Rapport de contrôle d'installations électriques à basse et à très basse tension

RÉF. 80/2021/85215/01:1

DATE DU CONTRÔLE 09/11/2021 AGENT VISITEUR Amaury Van Daele
 ADRESSE DU CONTRÔLE Avenue Albert premier 86 - 1332 Genvall TYPE DE CONTRÔLE Visite de contrôle vente ancienne installation (8.4.2.)

Croquis de position élémentaire et descriptif sommaire des tableaux

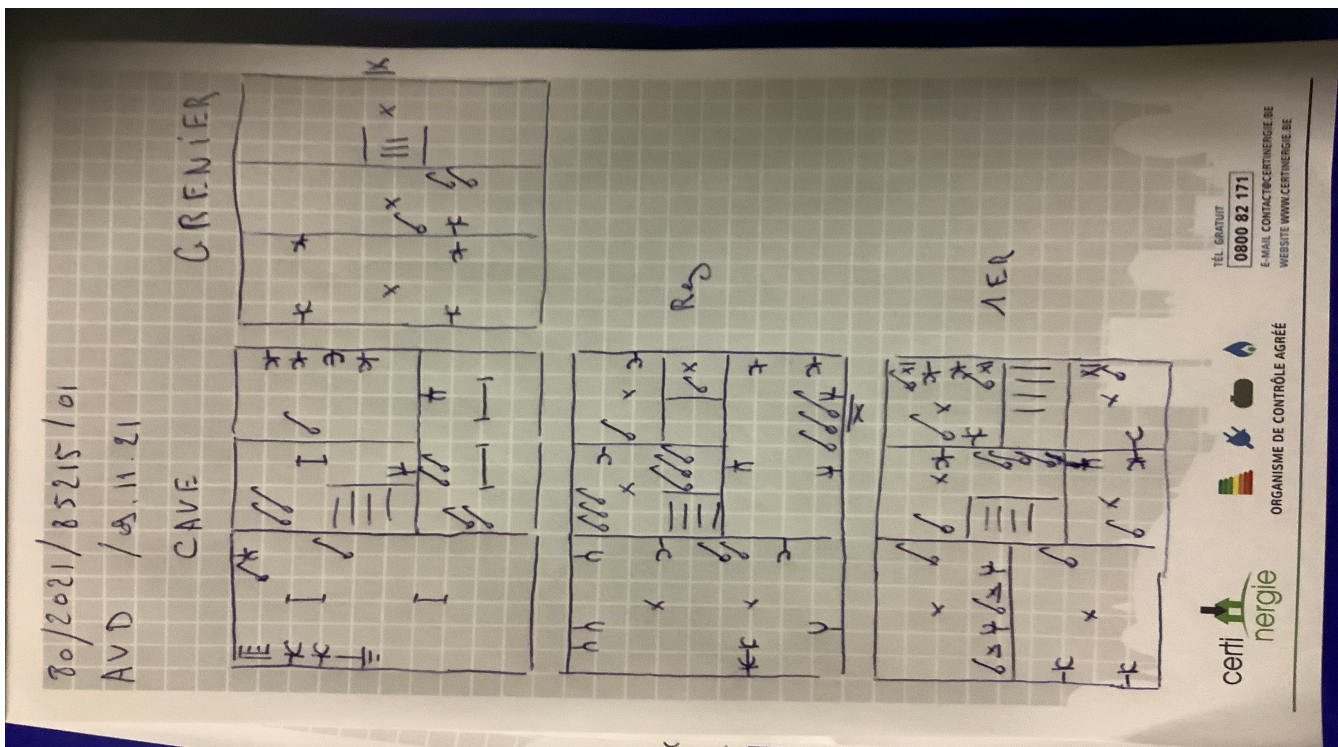
- Les schémas unifilaires et plans de position ne sont pas conformes. - 3.1.2.;6.4.6.;6.5.7.;9.1.2.
- Interrupteur(s) et/ou socle(s) de prise et/ou boîte(s) de dérivation ne sont pas fixés correctement. - 1.4.

- La correspondance entre les repérages sur le tableau et les schémas n'est pas réalisée correctement. - 3.1.2.;6.4.6.;6.5.7.;9.1.2.
- Raccordements et assemblage, les connexions ou dérivations des câbles ne sont pas effectués en conformité avec les règles de l'art, elles doivent être réalisées dans des boîtes de dérivation, des tableaux, aux bornes des interrupteurs ou des prises de courant ou dans les appareils d'éclairage. Les boîtes d'encastrement des prises et interrupteurs doivent être suffisamment larges pour y réaliser facilement les connexions.

- Nous ne pouvons pas exclure qu'au dépôt des schémas il puisse y avoir d'autres infractions.
- Les schémas unifilaires et plans de position doivent renseigner l'adresse de l'installation, les coordonnées du responsable des travaux et du propriétaire. Ces derniers devront signer et dater ces schémas.
- L'appareillage électrique fixe ou à poste fixe suivant n'est pas présent - lave-vaisselle
- Lors d'une rénovation de l'installation électrique, les dérogations pourraient ne plus être appliquées.
- Les plans et schémas seront à adapter en fonction des travaux de mise en conformité qui seront réalisés.
- L'habitation étant meublée et les plans n'ayant pas été fournis, il se peut que tout n'a pu être vérifié.
- La section des conducteurs d'alimentation de la cuisinière et apparenté est à vérifier, les plans (ou leur absence) et le repérage insuffisant n'ont pas permis de le faire.
